改善箇所説明図

改善内容

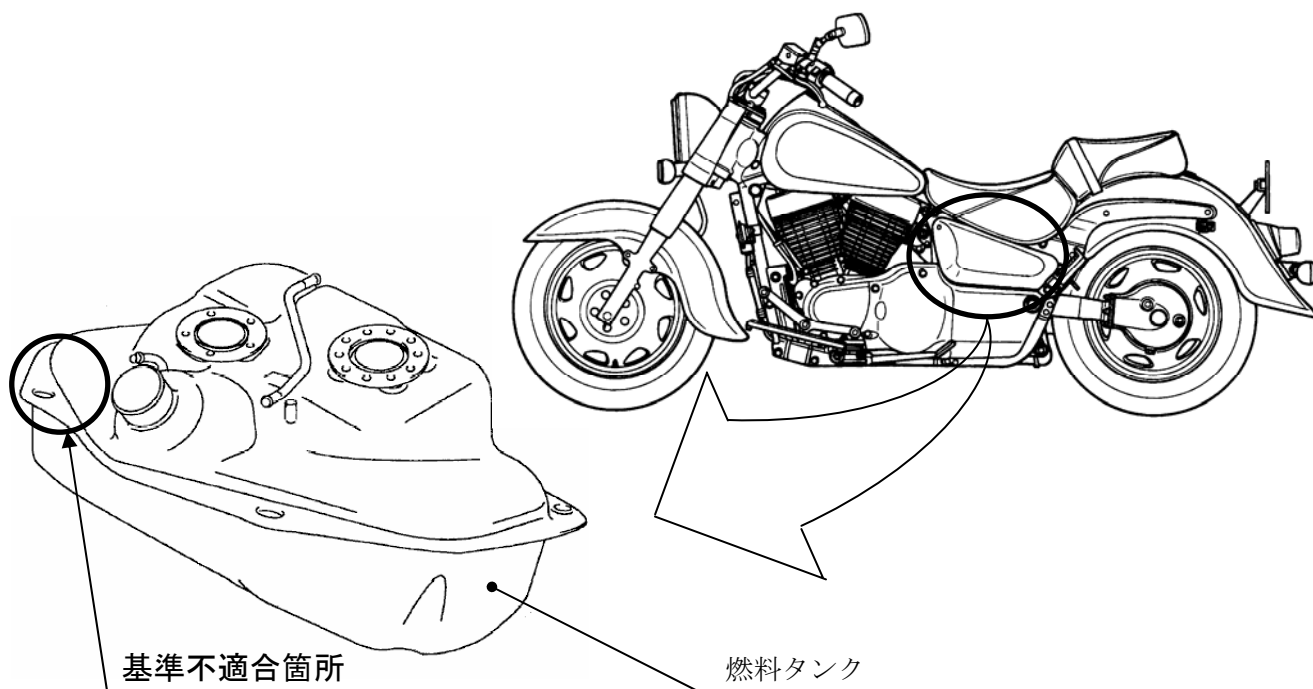
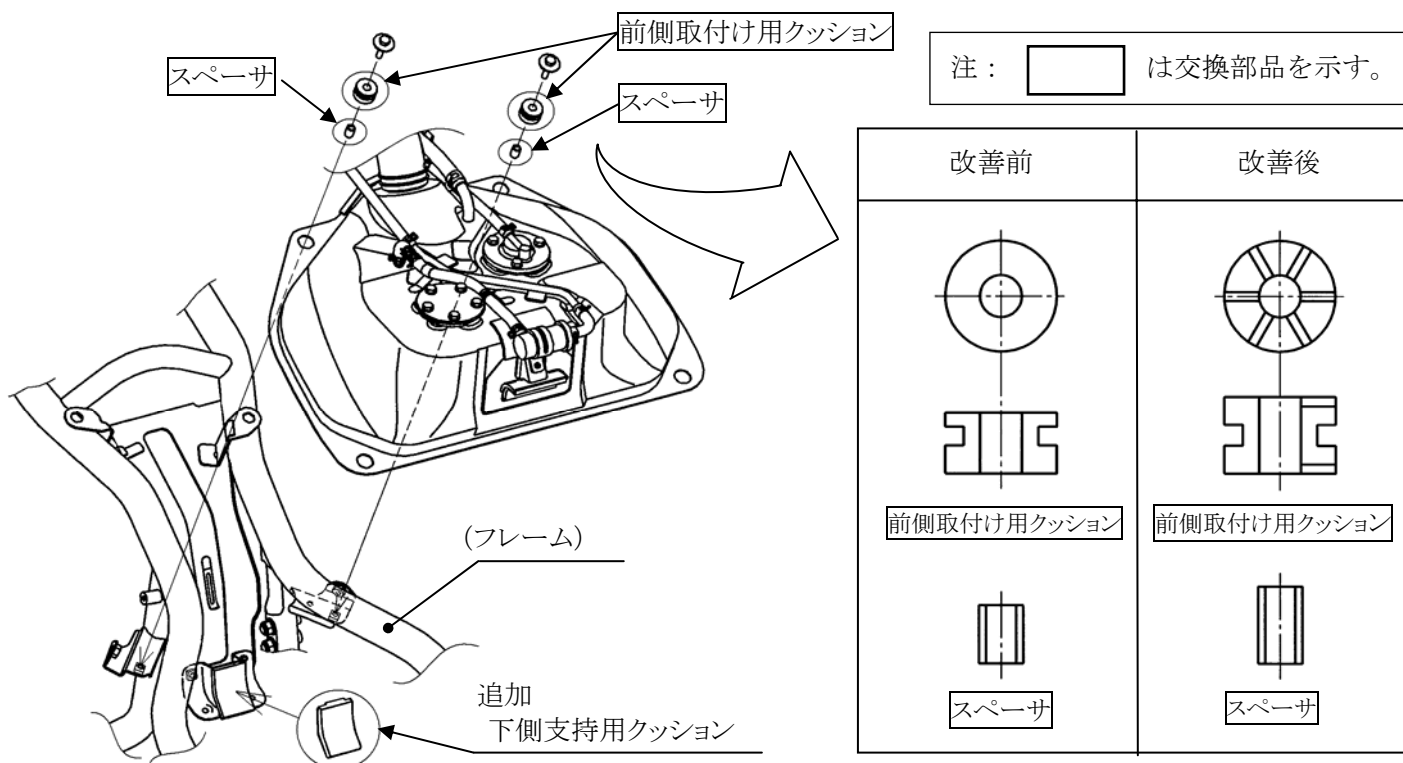
燃料タンクの取付け構造が不適切なため、原動機の振動により燃料タンクが共振し、燃料タンクの右前側取付け部付近に亀裂が発生するものがある。そのため、そのままの状態で使用を続けると、亀裂が進行し、最悪の場合、亀裂部から燃料が漏れるおそれがある。

全車両、燃料タンク前側取付け用クッションとスペーサを対策品に交換し、フレームに燃料タンク下側支持用クッションを追加する。なお、燃料タンクを点検し、亀裂が発生しているものについては新品の燃料タンクに交換する。

識別：改善車両には緑色のシールを、燃料タンク取付け部に貼り付ける
